資料5-2

日本電気協会 原子炉圧力容器に対する供用期間中の破壊靱性の確認方法（JEAC4206-2016）及びフェライト鋼の破壊靱性参照温度 T_0 決定のための試験方法（JEAC 4216-2015）に関する技術評価について（案）

令和2年 月

図 4.1.11-1 国内 PWR プラントの 32EFPY 時点の破壊靱性遷移曲線の遷移温度 T_{70} の比較²²

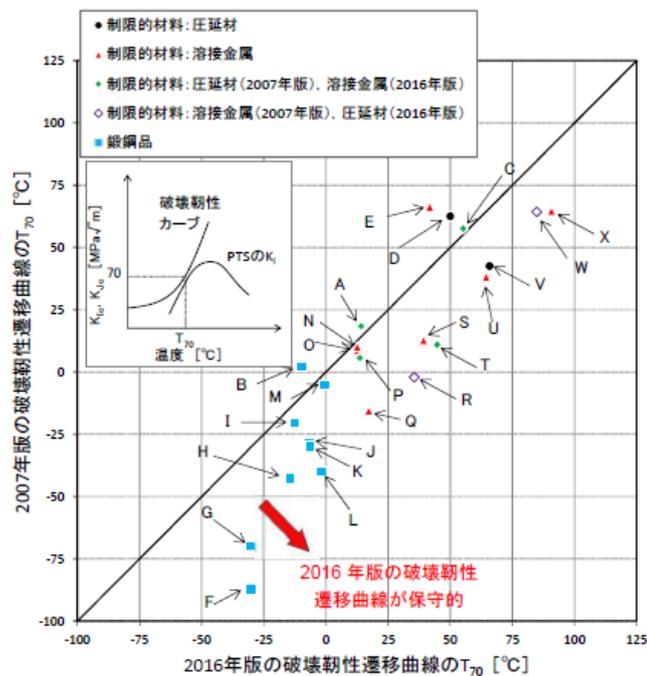
しかしながら、図 4.1.11-1 によれば、5 プラントについては非保守的な評価となっており、必ずしも保守的とはいえない。なお、非保守的になるものは、圧延材、溶接金属及び鍛鋼品それぞれに存在しており、材質によらないといえる。また、保守的であるとしているデータについても、 K_{Ic} 式から得られる T_{70} と K_{Jc} 式から得られる T_{70} に数十度の開きがあるものがある。

これに関し、日本電気協会は、破壊靱性確認方法 2007 に基づく評価では、下限包絡の対象となる破壊靱性データの点数やそのばらつき程度に依存して必ずしも遷移温度域の破壊靱性の傾向を表せていない場合があるのに対して、破壊靱性確認方法 2016 に基づく評価では、評価時期の破壊靱性データの点数やばらつき程度に依存せず、一定の保守性を有して設定できているとしている（表 4.1.11-1 参照）。

図 4.1.11-5(1/2) 照射後破壊靱性データ（圧延材、鍛鋼品、溶接金属）のワイブルプロット³²

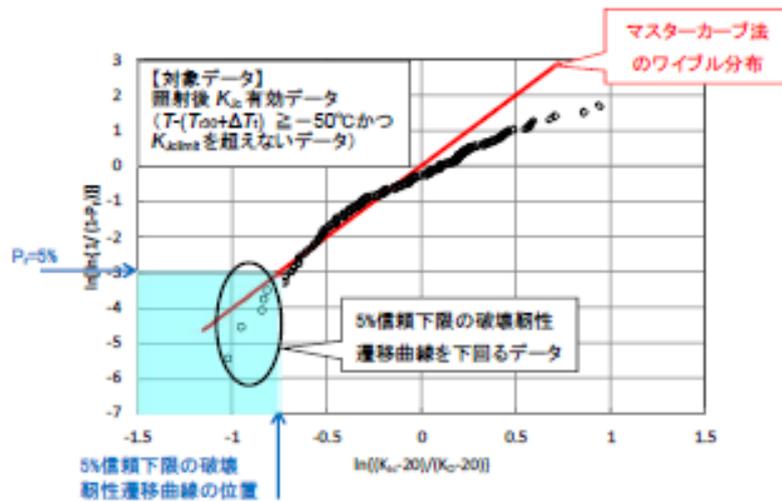
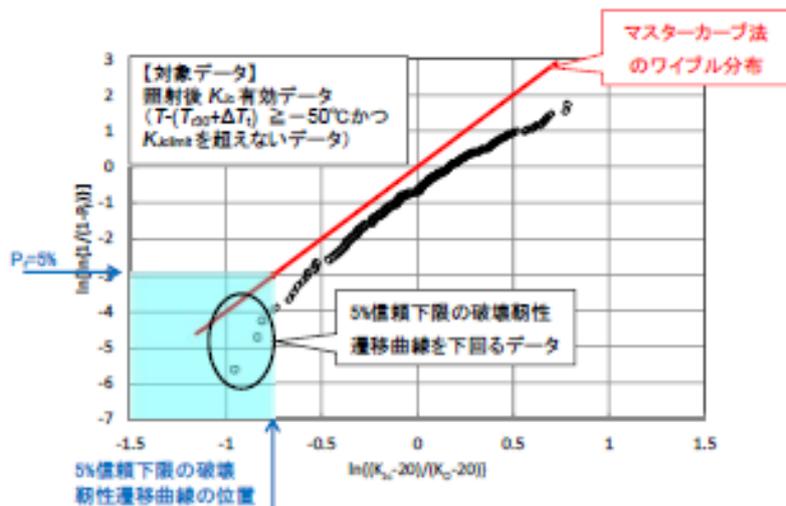
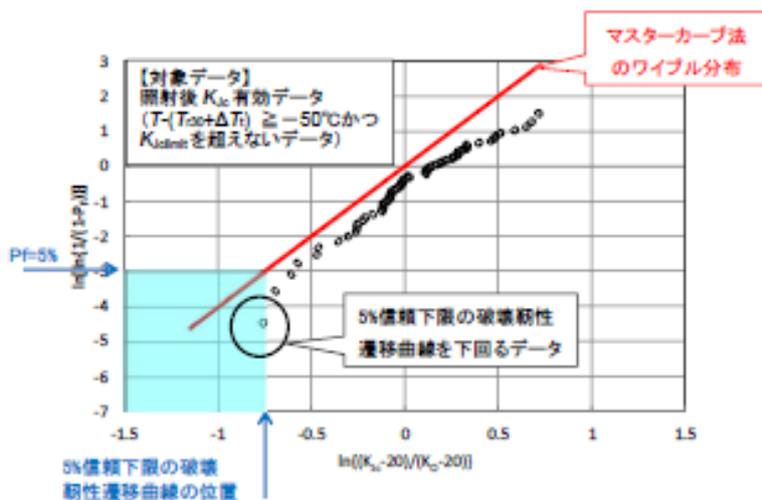
母集団がワイブル分布に従う場合、データは直線状に分布するが、図 4.1.11-6 の a) 圧延材のデータは、必ずしも直線上に分布していない。また、データの位置が a) 圧延材と b) 鍛鋼品及び c) 溶接金属では、縦軸で 1 程度のずれがある。これは、ワイブル分布の位置パラメータ等に補正されるべき値が存在することを示唆していると考えられる。また、日本電気協会が破壊脆性データを用いて検討した対象は、鍛鋼品のみである。

図 4.1.11-8 脆化予測による予測誤差を考慮したマージン (M_p)⁴³

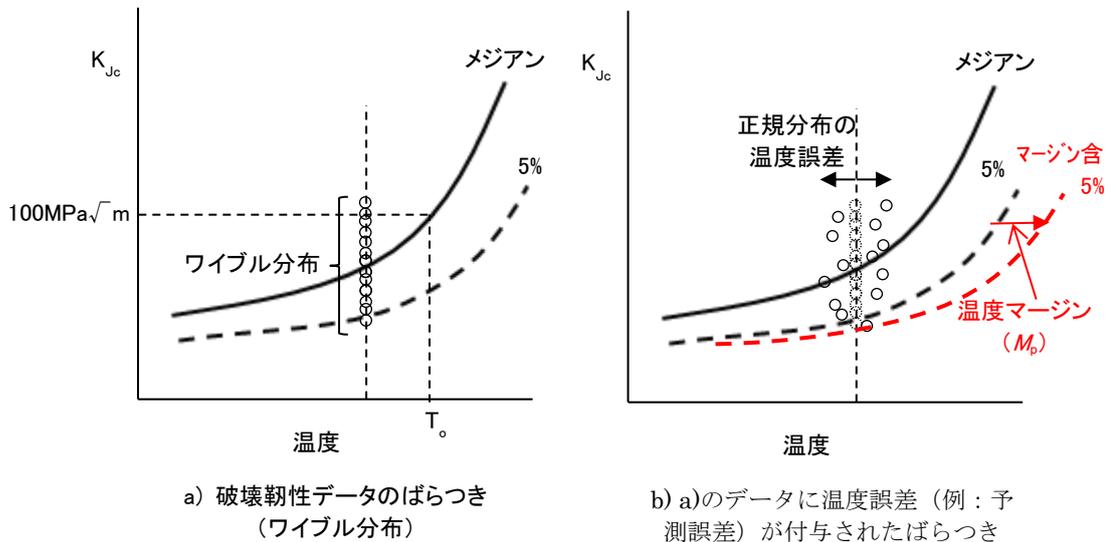
しかし、 $K_{Jc}=70\text{MPa}\sqrt{\text{m}}$ における温度と T_{r30} における温度の関係性、 $K_{Jc}=70\text{MPa}\sqrt{\text{m}}$ での $K_{Jc(\text{med})}$ と 5%信頼下限の $K_{Jc(0.05)}$ の温度差でもって代表値とすることは説明されていない。また、温度裕度の平均が 2.2σ であることを踏まえれば、 1.65σ は検討の余地がある。したがって、 M_p の値は、今後の検討が望まれる。

図 4.2.2-2 T_{0Q} と累積分布関数の関係⁵³

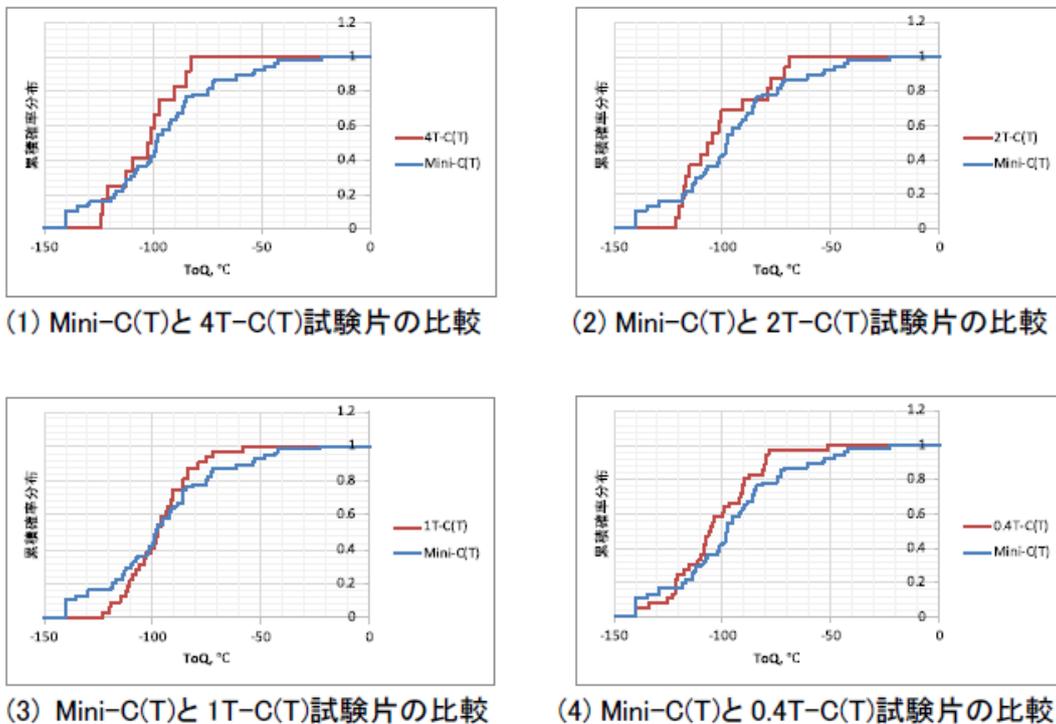
-スミルノフ検定 (K-S 検定)を行い、データには有意な差はないことを確認したとしている⁵¹。K-S 検定⁵²の結果は、データには有意な差はないという仮説が棄却できないということであり、両者が同一であるというものではない。

図 4.2.2-3 Mini-C(T)試験片を用いた破壊靱性評価ラウンドロビン試験結果⁵⁶

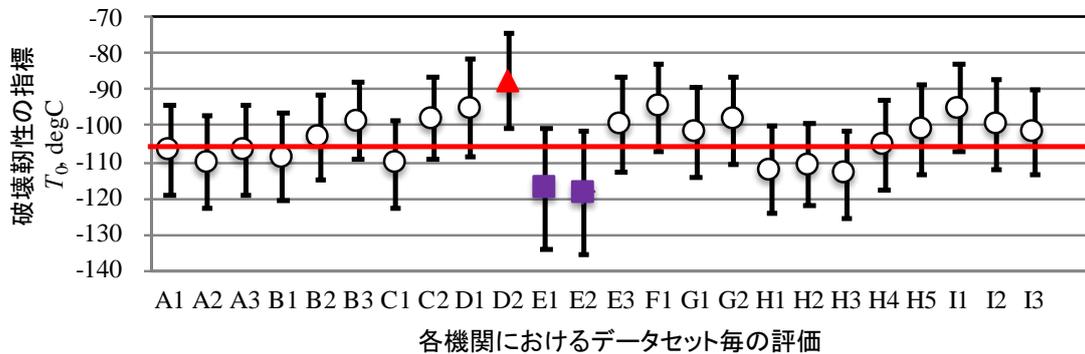
図 4.2.2-3 の試験は、試験片の加工を 1 つの機関が行い、これを各機関で評価したものである⁵⁸。したがって、試験を実施する者の技量によるばらつきや試験装置によるばらつきは含まれているが、試験体の加工を複数の機関が行った場合のばらつきは含んでいない。

図 4.2.3-2 クリップゲージ取り付け用切欠き部の詳細を記載した Mini-C(T)試験片形状⁶⁹

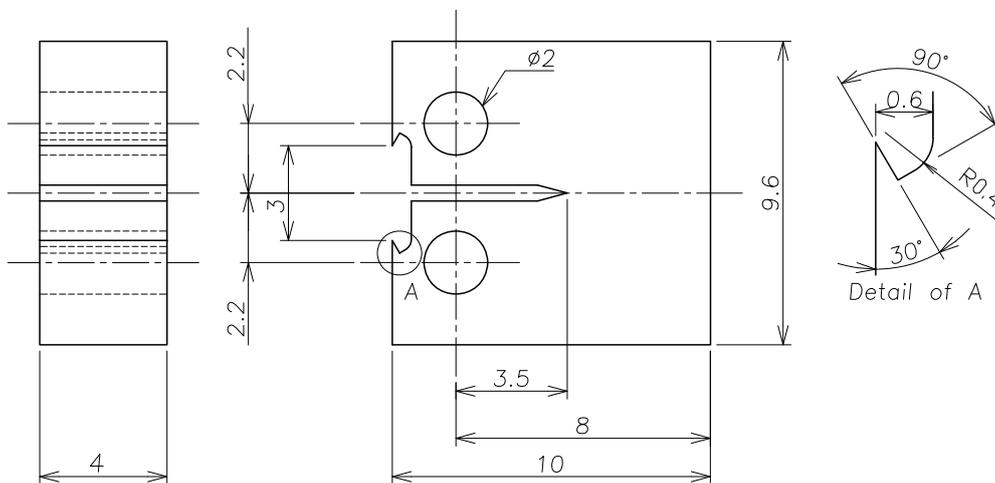
Mini-C(T)は、試験片前面での変位測定を行う必要があることから、変位測定を行う部分にクリップゲージ取り付け用切欠き部（以下「切欠き部」という。）を機械加工することが必要となる。しかしながら、図 MCT-3100-3 では、その部分の寸法が示されていない⁶⁸。

日本電気協会によれば、切欠き部の詳細寸法（図 2-6 参照）には、切欠き部の深さは 0.6 mm（寸法許容差不明）となっている。ピン穴と切欠き部の間の寸法は、0.4 ± 0.22 mm にさらに切欠き部の寸法許容差分を減じた値になる。寸法許容差の上限を考慮すると、切欠き部はピン穴に接近しすぎており、変位の測定に支障を及ぼす可能性がある。

Mini-C(T)を用いた参照温度 T_0 の評価に際しては、切欠き部とピン穴との間の寸法に関して、塑性ひずみの影響を受けないように留意することが重要であり、切欠き部の形状及び公差等を規定する必要がある。また、ASTM E1921-08 及び 13a では標準コンパクト試験片においてピン穴表面の平行度を規定しており、全ての CT 試験片について、ピン穴表面の平行度を規定する必要があるかについて、今後検討することが望まれる。

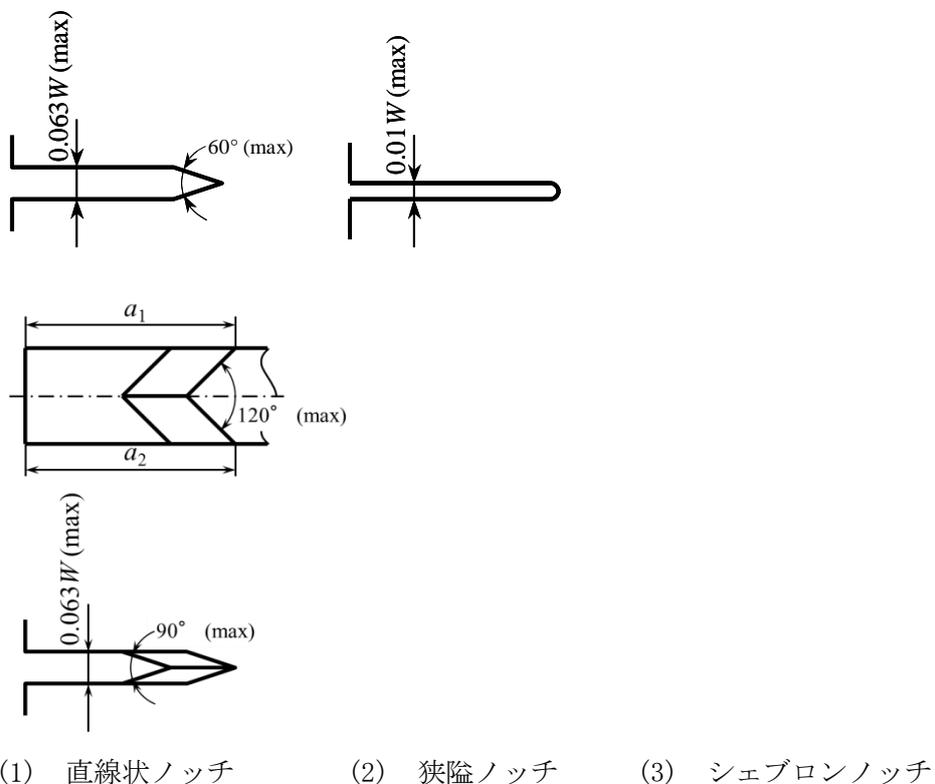
元形状を対象に、寸法公差がない標準モデルと寸法公差の範囲内で切欠き部とピン穴との距離が最短となる下限モデルを用いて弾塑性解析を行った。その結果、下限モデルでは KJ(limit)程度まで負荷した時に切欠き部とピン穴との間及び試験片の側面側に塑性ひずみが生じていた。

図 4.2.9-1 破壊靱性の中間値 $K_{Jc}(\text{med})$ と T_0 の標準偏差の関係における破壊靱性確認方法 2016 と ASTM E1921 の比較⁹¹

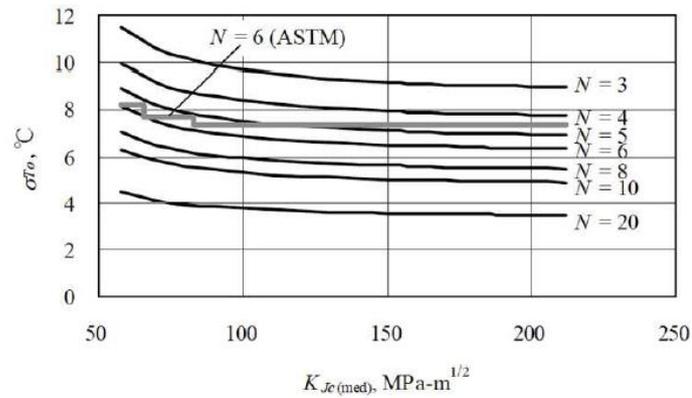
これに関し、日本電気協会は、ASTM E1921 と同じ技術根拠に基づいて求めたものであり、ASTM E1921 の式は、より簡易的な評価を目指したものと思われるとしている(図 4.2.9-1 参照)。上記(1)式には σ_{exp} の項は含まれていないが、試験に依存する不確かさについて考慮する必要があるかについて検討することが望まれる。また、 $(T-T_0)$ の

範囲が-14~+50°Cでの有効な K_{Jc} の必要個数 6 個と-50~-36°Cでの同 8 個は必要最低数での重み係数の点から信頼性(ばらつき)は同等とみなすことが適当と考えられるので、(1)式中の有効試験片数 r は試験温度による個数の違いを考慮する必要がある。

図 4. 2. 11-1 Mini-C(T)と 1T-C(T)の寸法の比（直線上ノッチの場合）

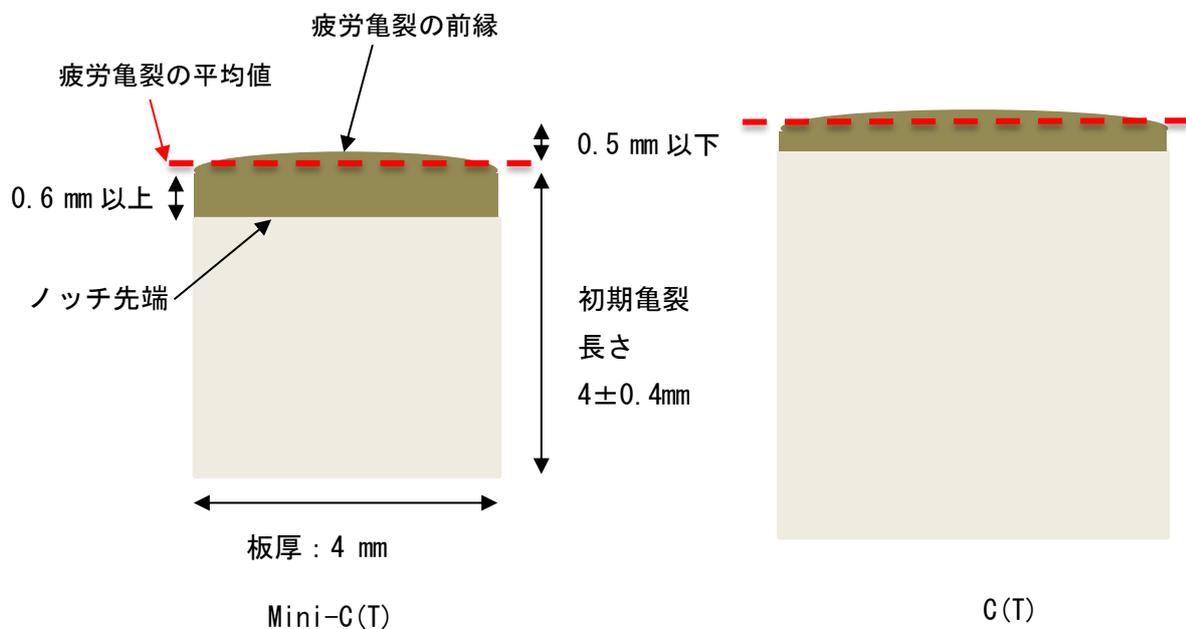
Mini-C(T)試験片の場合、初期亀裂長さ (約 4 mm) に対して最大 0.5 mm のばらつき (初期亀裂長さの 12.5%) が許容されている。一方、1T-C(T) の場合には、初期亀裂長さ (約 25 mm) に対して最大で 1.27 mm (初期亀裂長さの 5%) のばらつきとなる。したがって、予亀裂前縁の形状を考えると、Mini-C(T)と 1T-C(T)では、湾曲が異なると考えられる (図 2-14 参照)。(16)式による補正を行う場合、Mini-C(T)に対して亀裂前縁の湾曲を考慮せず、試験片寸法 B_o を使用してもよいかについては、今後検討することが望まれる。

図 4. 2. 12-2 先端が鈍った亀裂前方の応力場における応力分布

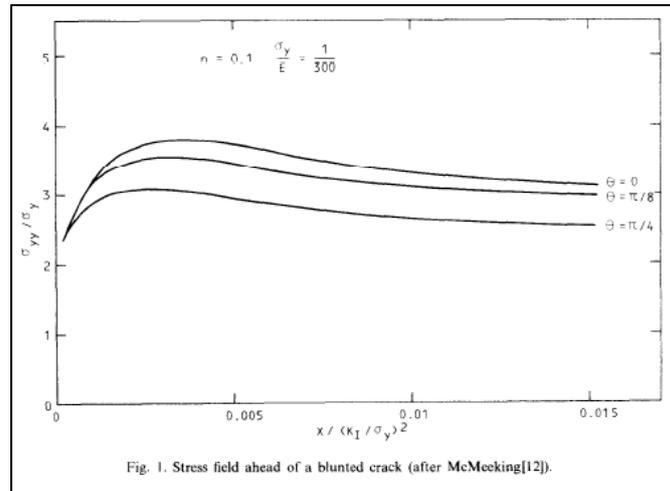
日本電気協会は、ワイブル分布の形状母数 b の値について、「最弱リンクモデルと HRR 特異場⁹⁷の理論により理論的に決定」⁹⁸としている。ASTM E1921 に出典として記載している文献⁹⁹では、破壊プロセスに影響する範囲が距離の 2 乗に比例すること及び図 2-16 に示す先端が鈍った亀裂前方の応力場における応力分布がほぼ一定であり距離と応力拡大係数 K_I の 2 乗が比例関係にあることから、 K_I の 4 乗に比例するとしている。同図では横軸の値が 0.002~0.003 辺りに最大値があり、その後徐々に低下しているので、厳密には一定でないが簡略化のために工学的判断を行ったもの

図 4.2.14-1 データ 2 個の値を変化させた場合の暫定参照温度計算値の変化
 ($K_{Jc}=225, 250 \text{ MPa}\sqrt{\text{m}}$)

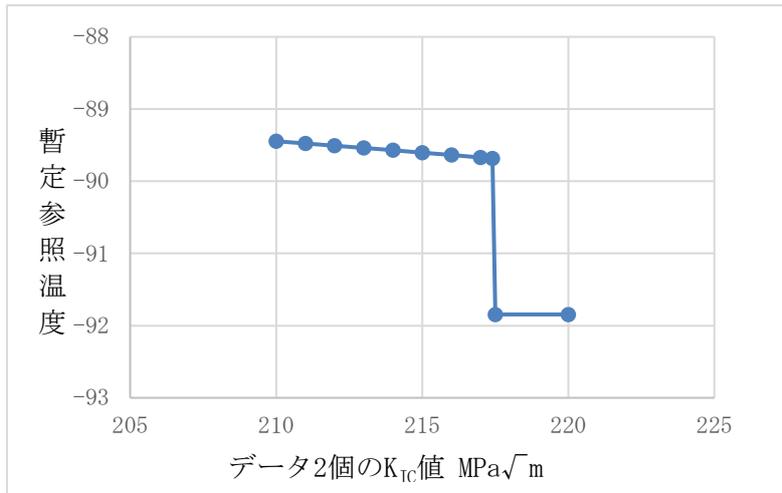
「附属書 E(参考) T_o の算出例 (無効な K_{Jc} データを含む場合)」において、「表 E.2 データセット」に基づく暫定参照温度は -91.8°C としている。同表に示す無効データ 2 個 ($K_{Jc} = 225, 250 \text{ MPa}\sqrt{\text{m}}$) の値を $K_{Jc(\text{limit})} (= 217.4 \text{ MPa}\sqrt{\text{m}})$ の前後で変化させた場合の暫定参照温度の変化を図 4.2.14-1 に示す。 K_{Jc} 値が有効データの範囲では暫定参照温度 T_{oQ} は K_{Jc} 値の上昇に対して徐々に低下しているが、無効データに移行すると不連続に約 2°C 低下している。暫定参照温度の急激な低下は、算出式に検討の余地があるということであり、今後検討することが望まれる。
